## 使用前検査申請書の変更について

原発本第 176 号  
令和 3 年 12 月 22 日

玄海原子力発電所第3号機

使用前検査申請書

工事の工程に関する説明書

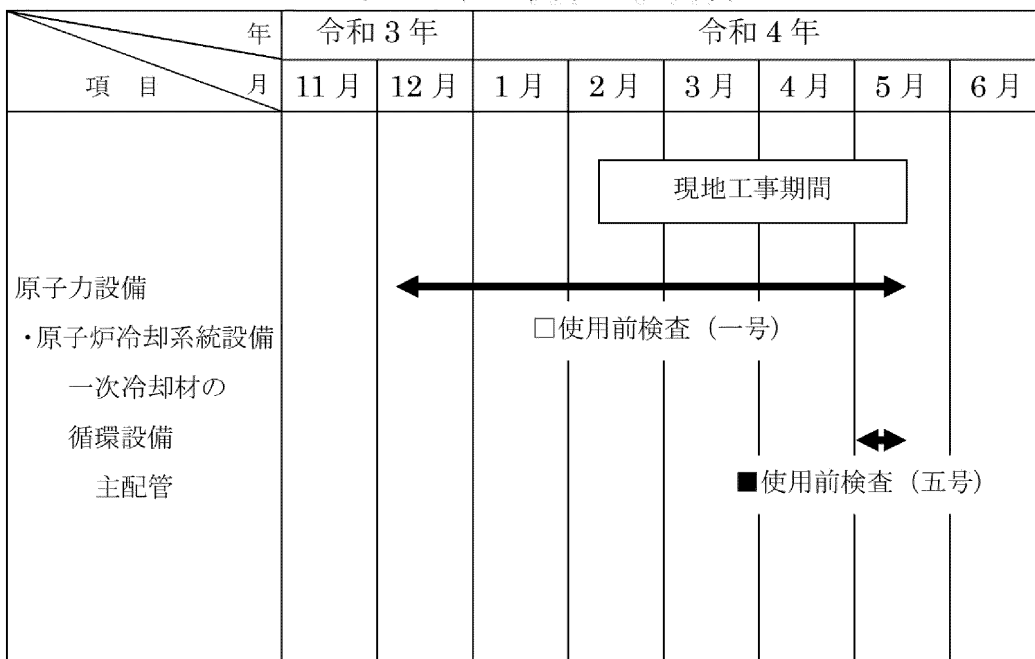
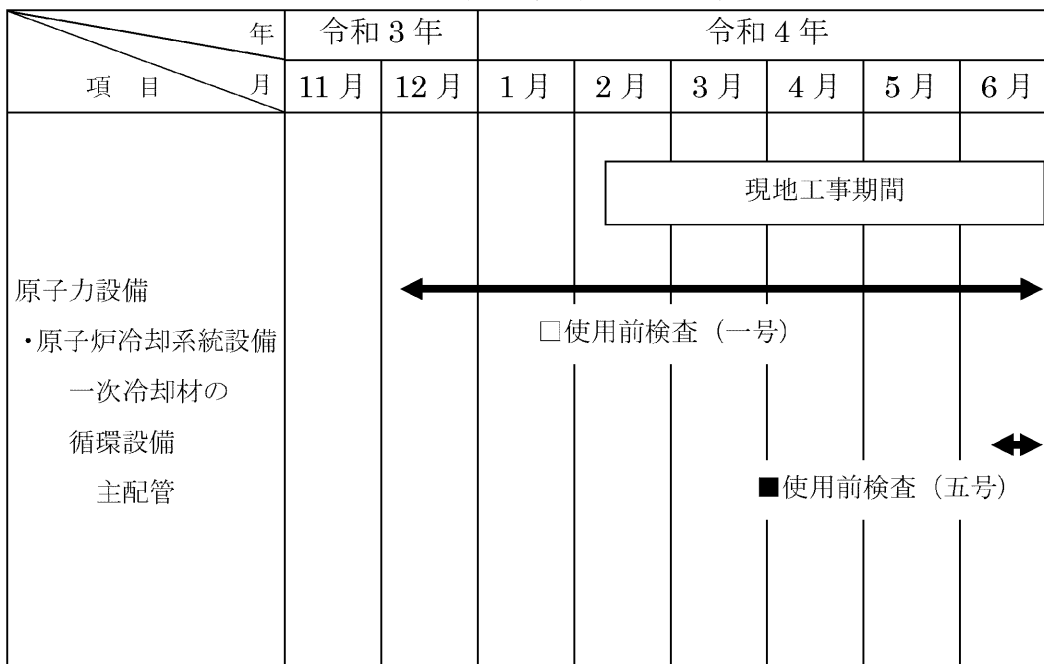
変更の内容	玄海原子力発電所第3号機 原子炉冷却系統設備の修理の工事 (変更前)	
	検査希望年月日	(一号) 自 令和3年 12月 9日 至 令和4年 5月 12日
		(五号) 自 令和4年 5月 5日 至 令和4年 5月 12日
	使用開始予定年月日	令和4年 6月 7日
	原子炉等規制法第43条の3の11第1項の検査のための申請をした場合は、その年月日 (変更後)	令和3年 11月 4日
	検査希望年月日	(一号) 自 令和3年 12月 9日 至 令和4年 6月 27日
		(五号) 自 令和4年 6月 19日 至 令和4年 6月 27日
	使用開始予定年月日	令和4年 7月 21日
原子炉等規制法第43条の3の11第1項の検査のための申請をした場合は、その年月日	令和3年 11月 4日 令和3年 12月 22日	
変更の理由	玄海原子力発電所第3号機の1次系配管取替工事の工事工程の見直しに伴い、「検査希望年月日」、「使用開始予定年月日」及び「原子炉等規制法第43条の3の11第1項の検査のための申請をした場合は、その年月日」を変更する。
